Veel gestelde vragen Infomoment 23 januari 2020, Peisegem

Kruispunt Nieuwbaan & voorrangssituatie

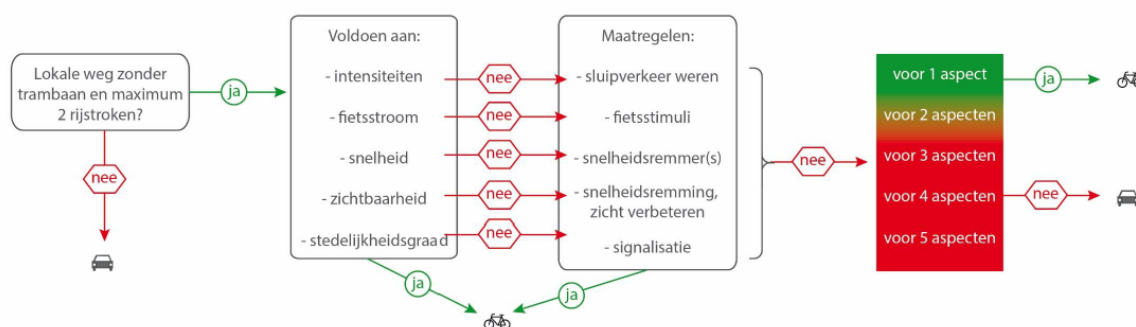
- **Vorrang op deze verbindingsweg is te gevaarlijk.**
- **Kan het verkeer op de Nieuwbaan worden stilgelegd met bijvoorbeeld sensors voor overstekende kinderen?**
- **Wordt een parkeerverbod op de Nieuwbaan voorzien zodat doorstroming niet gehinderd wordt?**

De Nieuwbaan is op de plaats waar ze kruist met de Leirekensroute/F27 gecategoriseerd als een "[Lokale weg type 2](#)", een lokale gebiedsontsluitingsweg dus. De hoofdfunctie van de weg is het verzamelen van uitgaand verkeer naar een weg van hogere orde en het ontsluiten op lokaal niveau (het verdelen van het inkomende verkeer over het gebied). De weg heeft slechts in tweede instantie een verbindende functie.

Het verkeer op de Nieuwbaan moet niet enkel voorrang verlenen, maar moet ook verplicht STOPPEN (stopbord) en voorrang verlenen.

(NOOT: op onderstaande tekening ontbreken nog de zebrapaden, deze worden uiteraard voorzien.)

De toekomstige situatie is door de inrichting niet gevaarlijker dan de huidige:

- De oversteekbeweging wordt door de herinrichting van het kruispunt korter voor fietsers én voetgangers.
- Fietsers die dat wensen kunnen altijd van de fiets stappen en als voetganger het zebrapad gebruiken.

Van dit kruispunt een lichtengeregeld kruispunt maken is niet aangewezen. Verkeerslichten zullen immers voor meer opstopping zorgen op dit kruispunt.

De suggestie van een parkeerverbod op de Nieuwbaan in de omgeving van het kruispunt is erg waardevol. Dit kan door de gemeente opgenomen worden.
